AVIS DE LA COMMISSION LOCALE DE L'EAU DU SAGE DE L'ARVE

PROJET : Réalisation des investigations géotechniques et géophysiques de l'étude de faisabilité du Futur Collisionneur Circulaire dans le Département de la Haute-Savoie

DATE : 25 novembre 2024

CARTE C : ZONES À ENJEUX DES NAPPES STRATÉGIQUES (1/25 000) / NAPPE DU GENEVOIS - SECTEUR SAINT-JULIEN (2/2) / NAPPE DE MATAILLY

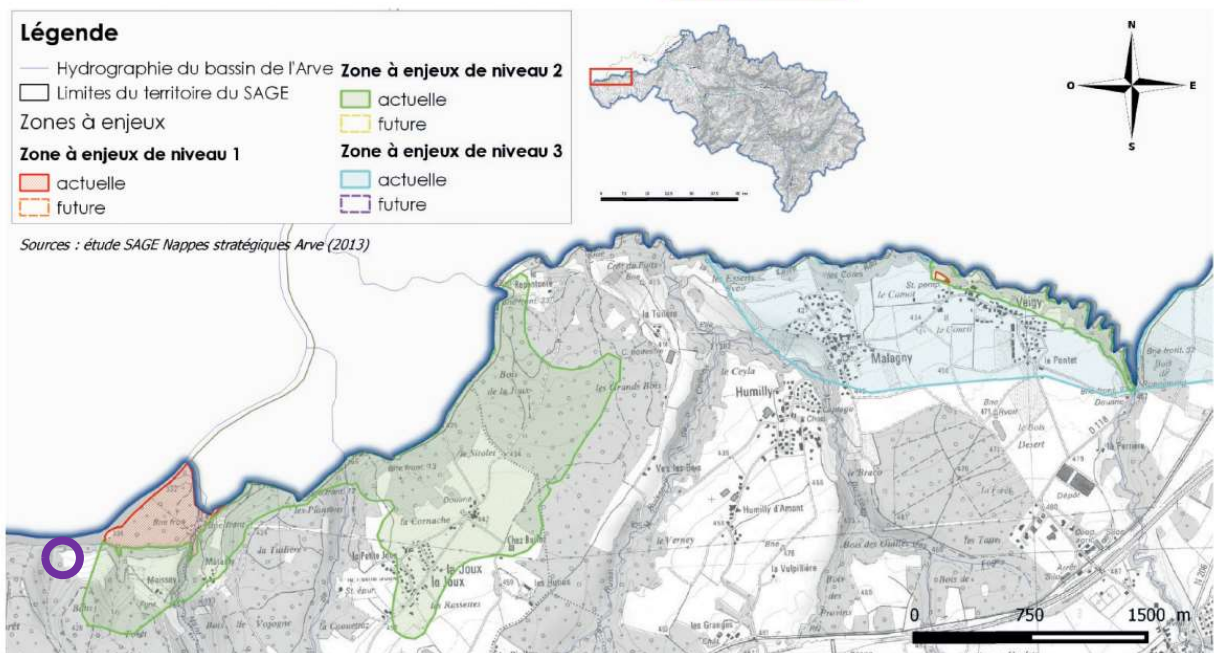
La nappe stratégique intitulée « Sillon profond de Scientrier » est concernée par le projet de forage ARVE_3.

La carte ci-dessous, extraite de l'atlas cartographique du SAGE de l'Arve, permet de localiser le projet de forage (zone à enjeux de niveau 3), au niveau du rond violet.

Le forage RHONE_3 est situé en limite de la nappe stratégique de Matailly (cf carte : rond violet).

Les forages sont des vecteurs possibles de pollution des nappes d'eau et des milieux aquatiques pendant le chantier car ils constituent des **points de contacts facilités entre le milieu extérieur et les nappes**. Les activités annexes aux forages (manipulation d'hydrocarbures, déversement accidentel de produits polluants, stockage éventuel de lubrifiant et d'hydrocarbures...) peuvent également être à l'origine de pollution des eaux souterraines.

→ Sous réserve de la mise en œuvre de toutes les préconisations prévues au dossier, et notamment du démantèlement du forage à la fin de la période de suivi piézométrique, la disposition paraît respectée par le projet.

Figure 1 : Coupe schématique d'un piézomètre

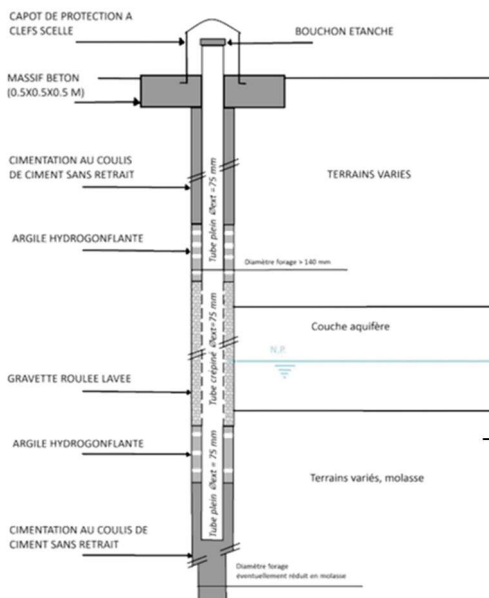
- Du début à la fin des opérations, la garantie de non-communication des nappes est assurée. Pour le forage ARVE_3 en particulier, qui se trouve au droit d'une nappe stratégique du SAGE de l'Arve, un tubage provisoire de diamètre équivalent au trou de forage sera mis en place à l'avancement sur toute la longueur des terrains meubles, comprenant notamment les formations alluvionnaires. Ce dernier permettra de garantir la non-communication des éventuelles nappes présentes dans ces formations de surface. Ce tubage constituera par ailleurs une limite physique pendant toute la durée des travaux de forage et préviendra les communications entre les fluides de forage et les nappes superficielles.

- Le piézomètre prévu sur le forage ARVE_3 atteindra 120 m de profondeur. Un massif filtrant sera placé sur la hauteur de la zone crépinée et les parties lisses seront cimentées sur toute la hauteur. Des bouchons argileux seront présents en base et toit du massif filtrant et feront l'interface avec les zones cimentées. Il sera procédé à cette installation conjointement au retrait du tubage provisoire de telle sorte que l'on n'ait jamais de hauteur non soutenue.

Figure 12 : Légende des cartes des aléas naturels (Source : Préfecture de la Haute-Savoie)

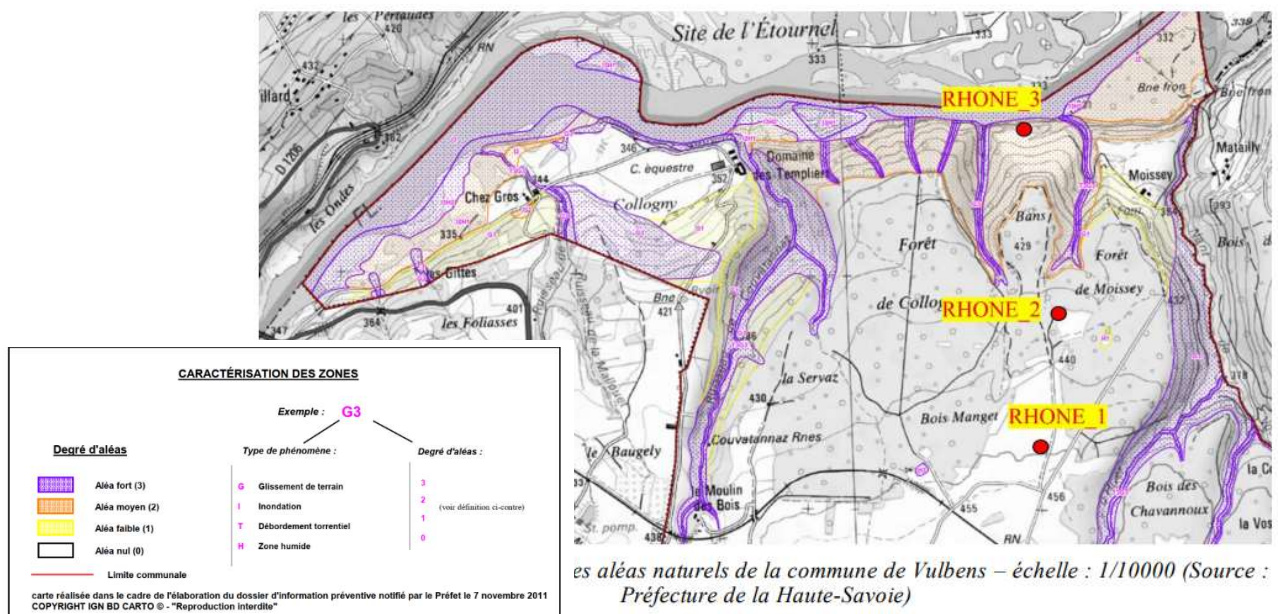
En revanche, la carte des aléas naturels de la commune de Vulbens montre que le **forage RHONE_3 se situe en zone d'aléa inondation moyen** (cf carte ci-après, inondation par le Rhône).

Les remblais effectués pour la réalisation de la plateforme du forage RHONE_3 et de son accès seront temporaires (environ 2 mois), et le site sera remis dans son état initial à l'issue des investigations. Il est jugé dans le dossier que son impact en matière de risque inondation est négligeable.

→ L'impact de l'ouvrage RHONE_3 situé en zone inondable apparait comme minime et temporaire en ce qui concerne la plate-forme en remblais.
